DRAWING REVIEW

审图常见问题解析

2024年1月 总第6期

图1 二-七层改造后平面图（局部）

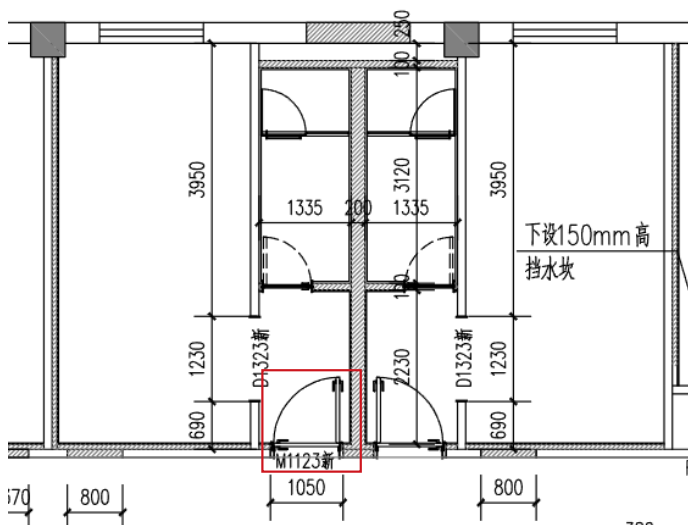
案例为某高层酒店装修改造项目，设计图纸表述酒店客房开向公共走道的门拆除后换新（如图1所示），尺寸大小均发生变化，新换客房门未见门窗详图，且未在门窗表及说明中注明应具有烟密闭性能和自动关闭功能，不符合《建筑防火通用规范》GB 55037-2022第6.4.1条规定。

在酒店项目中，客房开向公共走道的门，应在门窗表或门窗详图中注明关闭后具有烟密闭的性能和自动关闭的功能。

图1 首层平面图(局部)

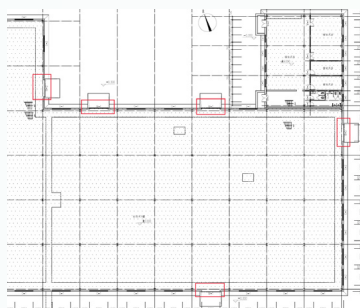
标准车间Ⅱ更换外门窗，一层平面布置图中标准车间外门M-1、M-2未表示开启形式，立面图和门表均未表示开启方式，门窗详图未表示M-1、M-2的示意图。见图1~图4。

M-1、M-2均为车间在首层的疏散出口门，且M-1、M-2为本次改造新更换的外门，平面图、立面图、门窗详图和门表对门扇的开启形式表述不完善，也未表述火灾时该外门具有平开功能，因此，存在一定的安全隐患。

首层平面图、立面图示意开启方式，门窗表补充备注外平开门。见图5~图8。

图1 东配楼拆除平面图
 拆除墙体

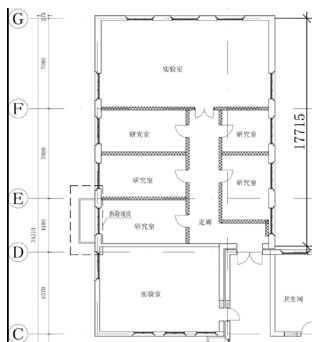
某项目为改造项目，结构类型为砌体结构，现浇钢筋混凝土楼、屋盖，抗震设防类别为重点设防类，后续工作年限为30年，属于A类建筑。改造时拆除原结构承重墙，导致中部主楼抗震横墙间距达到21m、东西配楼抗震横墙间距达到17.7m，超过规范限值11m，而且东西配楼仅保留了外墙，如图1、图2所示。拆除原结构承重墙后对部分保留墙体采用70mm厚双面或120mm厚单面现浇钢筋混凝土板墙进行加固，其余墙体采用70mm厚单面现浇钢筋混凝土板墙进行加固。

多层砌体房屋的横向地震作用主要由横墙承担，地震中横墙间距大小对房屋倒塌影响很大，不仅横墙需具有足够的承载力，而且楼盖须具有传递地震作用给横墙的水平刚度，限制横墙间距是为了满足楼盖对传递水平地震作用所需的刚度要求。当抗震横墙间距超过规范限值时，应提高对综合抗震能力的要求或提出改变结构体系的要求等。本项目拆除原结构承重墙后抗震横墙间距达到21m、17.7m，仅对部分保留墙体采用70mm厚双面或120mm厚单面现浇钢筋混凝土板墙进行加固，其余墙体采用70mm厚单面现浇钢筋混凝土板墙进行加固，而且中间结构单元的所有纵墙均仅采用70mm厚单面现浇钢筋混凝土板墙进行加固，未满足视同改变结构体系的前提条件要求。

可保留部分原结构承重墙，使抗震横墙间距符合规范规定。也可采用主要墙体增设总厚度不小于120mm的钢筋混凝土板墙等视同改变结构体系的方式进行加固。

图2 地下一层结构梁配筋图

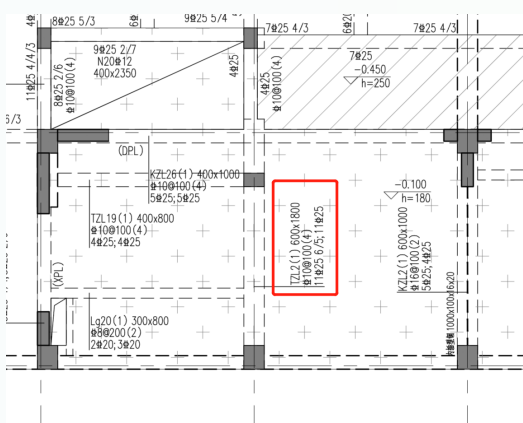
转换梁箍筋直径不应小于10mm,设计中一般都能满足,但是当采用强度等级较高的混凝土,且梁截面较宽时,易忽略对加密区箍筋最小面积配筋率补充计算。本案例中,混凝土强度等级C45, $f_t=1.8\text{N/mm}^2$, $f_{yv}=360\text{N/mm}^2$, $\rho_{sv,\min}=1.2 f_t / f_{yv}=0.6\%$, 而设计图纸实配 $\rho_{sv}=4\times 78.5 / (600\times 100)=0.52\%$, 不满足规范要求。

转换梁受力复杂,是十分重要的结构构件,因此对梁纵向钢筋、梁端加密区箍筋的最小构造提出了比框架梁更高的要求。设计要根据工程特点,重点关注相关规范要求,如混凝土转换构件,除计算中要定义特殊构件进行承载力加强外,构造措施应满足《混凝土结构通用规范》GB 55008-2021第4.4.10条、第4.4.11条要求。

图1 改造后首层消火栓给水平面图（局部）

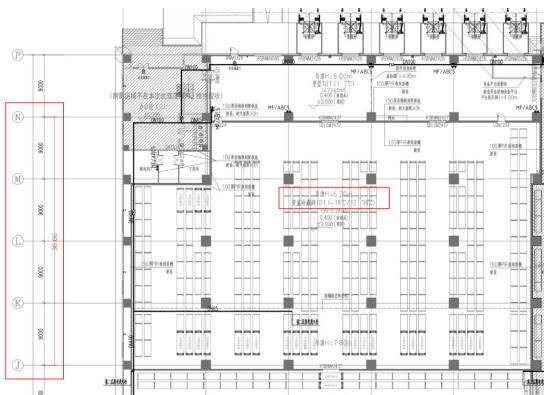
某多层物流建筑，地上2层，建筑高度24m，总建筑面积29901.88m²，主要功能为物流仓储库（火灾危险性类别为丙2类）。因物流作业运营的需要，将库内一层部分常温储存区改造为冷库。其改造区域内的变温冷藏间101（-18℃/12~18℃），但未设消火栓、灭火器保护。

改造区域内的变温冷藏间101温度变化范围较大（-18℃/12~18℃），设计未按常温储存区最不利温度（12~18℃）考虑，常温储存时未按丙类仓库。未按《建筑防火通用规范》GB 55037-2022第8.1.7条第2款、《消防设施通用规范》GB 55036-2022第3.0.5条第4款的要求在变温冷藏间区域设置室内消火栓系统保护，未依据《建筑防火通用规范》GB 55037-2022第8.1.1条、《建筑灭火器配置设计规范》GB 50140-2005的要求在变温冷藏间区域配备适当种类、数量的灭火器保护。

改造区域内的变温冷藏间因存在环境温度-18℃的情况，变温冷藏间内室内消火栓可采用干式系统，干式消火栓系统的充水时间不应大于5min，当采用电动阀时开启时间不应超过30s，并应在系统管道的最高处设置快速排气阀，在消火栓箱处设置直接开启快速启闭装置的手动按钮；或注明穿堂内消火栓箱设多卷消防水带，由消防队员从穿堂内驳接水带进行火灾扑救。

改造区域内的变温冷藏间应按A类火灾中危险级配置推车式干粉灭火器，灭火器放置在变温冷藏间的进出口位置，灭火器最大保护距离40m，可保证变温冷藏间内最不利点至少在1具灭火器的保护范围内。

图1 室外蓄水池示意图

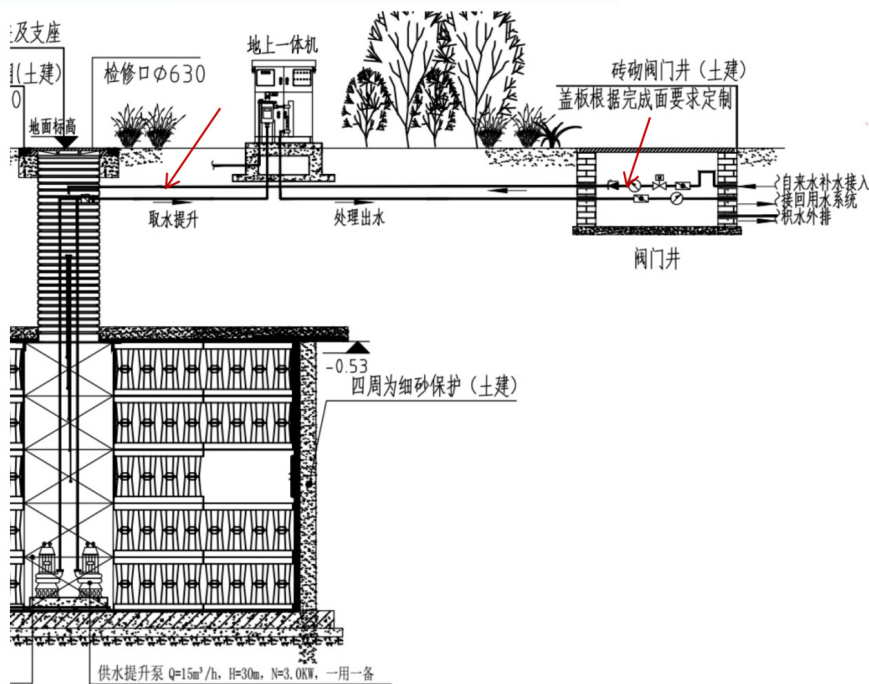
某项目室外雨水蓄水池由埋地敷设的自来水管道补水，补水管口低于室外地坪，做法不符合《建筑给水排水与节水通用规范》GB 55020-2021第7.3.3条的规定，局部图纸见图1。

采用生活饮用水向室外雨水蓄水池补水时，补水管口低于室外地坪，在暴雨时如室外地面积水，补水管口将被雨水淹没，生活给水系统会因管道回流而受污染。

2 向蓄水池（箱）补水时，补水管口应设在池外，且应高于室外地面。

图1 二层防火分区示意图

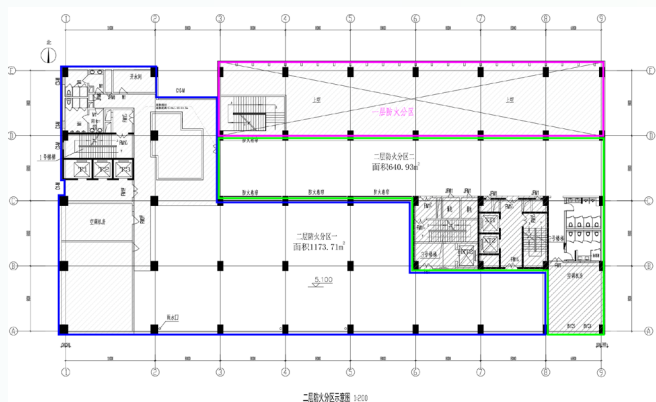
某综合办公楼，一层和二层的3~9/D~E轴区域布置了两层通高的营业大厅。由防火分区示意图可见，通高的营业大厅属于一层防火分区，其与二层防火分区分界处采用防火玻璃墙、防火卷帘做为防火分隔。二层本层划分为两个防火分区，以防火墙及走道上的多组防火卷帘作为防火分隔。

图2 二层火灾报警平面图

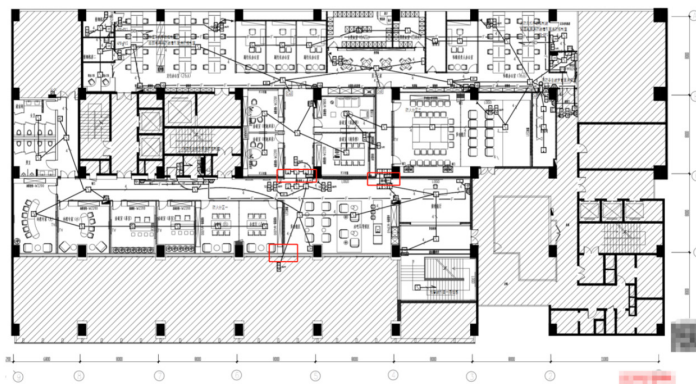
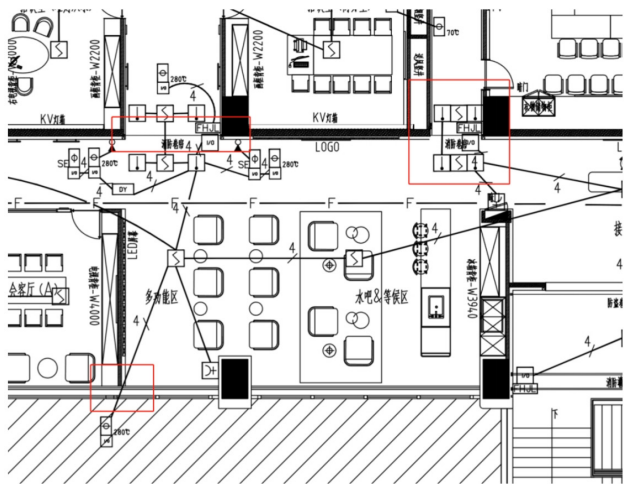
电气设计忽略了防火分区划分情况，由二层火灾报警平面图可见，火灾自动报警联动总线在穿越C轴多组防火卷帘处、穿越5~6/D轴防火墙处，均未设置总线短路隔离器，详见图1-图3。

短路隔离器的设置是保证火灾自动报警系统整体功能不受故障部件影响的关键,一旦某个现场部件出现故障,短路隔离器即可有效隔离故障部件,有效降低系统的故障风险。在穿越防火分区处设置短路隔离器是为了保障当其中一个防火分区发生火灾时,不会对其他防火分区的总线造成影响。短路隔离器的设置能够最大限度地保障系统的整体功能不受故障部件或局部火灾事故的影响。在本工程中,较多总线穿越防火分区处遗漏了短路隔离器,对火灾自动报警系统的整体稳定运行带来了隐患。

防火分区的火灾探测器、手动火灾报警按钮和模块等设备均与本防火分区的报警联动总线相连。对于本工程,穿越C轴多组防火卷帘处的报警联动总线可采取此种解决方案,简单方便易行,即:取消多处穿越防火分区的报警联动总线,防火卷帘处两侧的探测器、控制模块等消防设备与各自防火分区的报警联动总线相连接。

在火灾报警联动总线穿越防火分区处,增设总线短路隔离器。对于本工程,营业大厅5~6/D轴附近顶棚上的280℃防火阀及其消防控制模块I/O属于一层防火分区,但与二层防火分区的距离较近,且一层营业大厅不在本次装修改造范围内,因此,穿越5~6/D轴防火墙处的报警联动总线,在穿越处(防火墙两侧均可)增设总线短路隔离器,即可解决此问题。

图1 人防工程固定电站控制室局部平面图

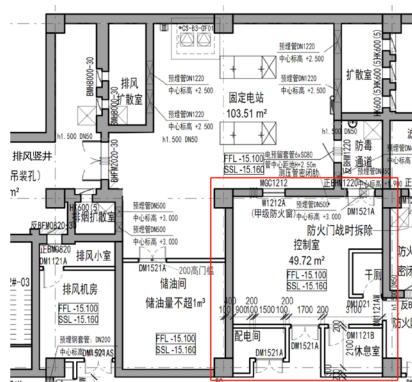
本项目固定电站设置在最高抗力甲5级救护站内,由发电机房和控制室两部分组成。设计师严格执行规范要求,固定电站的控制室与染毒区发电机房分室布置,控制室设置在清洁区内。控制室与发电机房之间采用钢筋混凝土密闭隔墙分隔,在密闭隔墙上设置了甲级防火窗和密闭观察窗。控制室在满足规范规定的基本要求外,还设置了供操作人员使用的休息室和干厕,并通过设有简易洗消的防毒通道与发电机房连通,供操作人员进出发电机房使用。

图1 标准层平面图(局部)

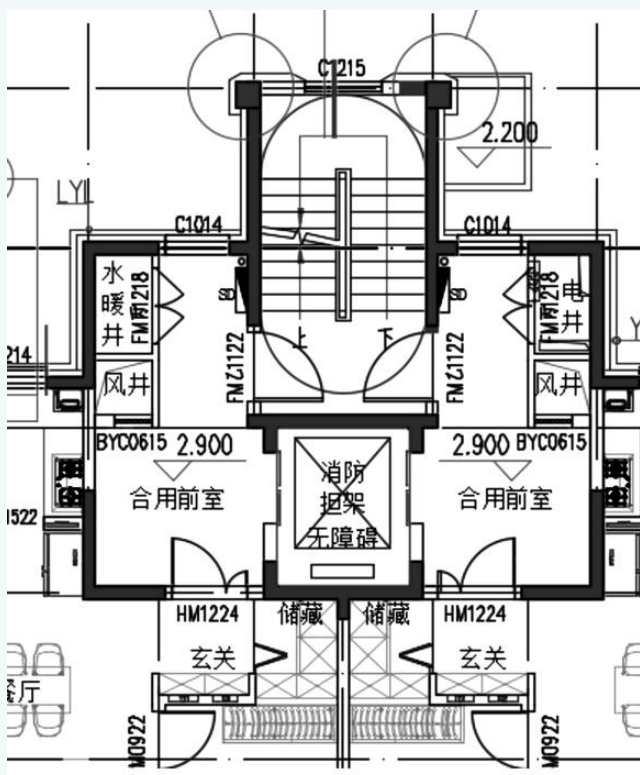
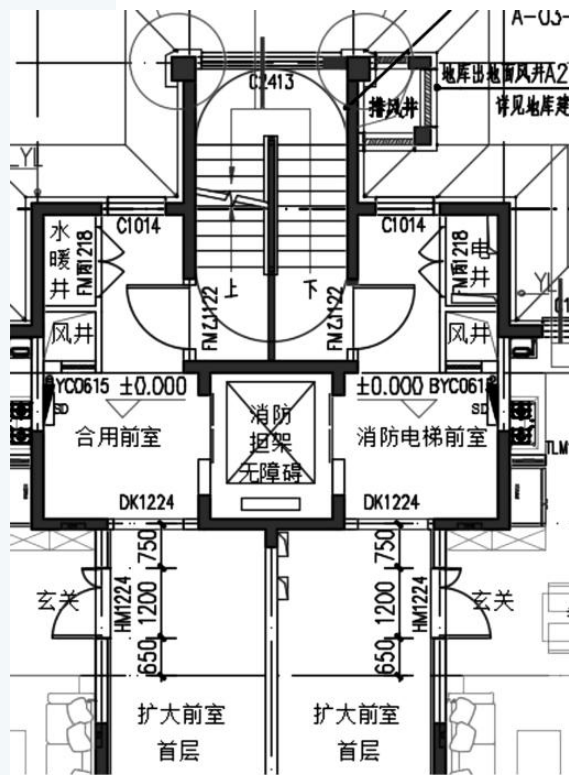
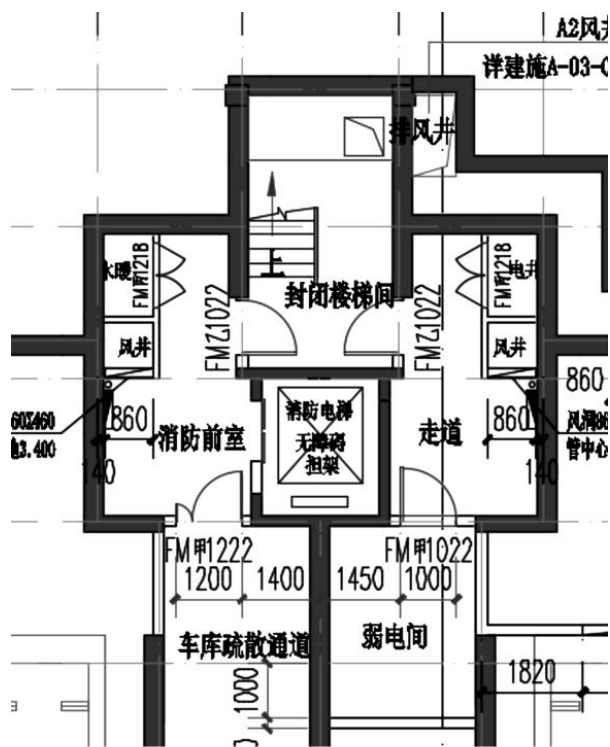
由上图所示,标准层的防烟楼梯间,在首层和地下室改为封闭楼梯间时,原来“合用前室”的管井,变成了在“消防电梯前室”的管井。依据《建筑设计防火规范》GB 50016-2014(2018年版)第7.3.5条第3款规定:消防电梯前室“除前室的出入口、前室内设置的正压送风口和本规范第5.5.27条规定的户门外,前室内不应开设其他门、窗、洞口”。且第6.4.3条第5款中只是说“除住宅建筑防烟楼梯间前室外”,未明确该前室是否包含合用前室及消防电梯间前室,也未提及住宅建筑的消防电梯间前室不允许设置管井。因此建设、设计、审查、验收、检查等各相关执行方对此有争议。

综上所述,住宅建筑防烟楼梯间前室与消防电梯间前室共用前室内设置管井,与《住宅建筑规范》第8.1.4条、《建筑设计防火规范》第6.4.3条第5款、《建筑防火通用规范》第7.1.8条第5款的规定是一致的。因此,可以判定上述图中住宅项目在消防电梯间前室设置管井的情况,设计合理不违规。
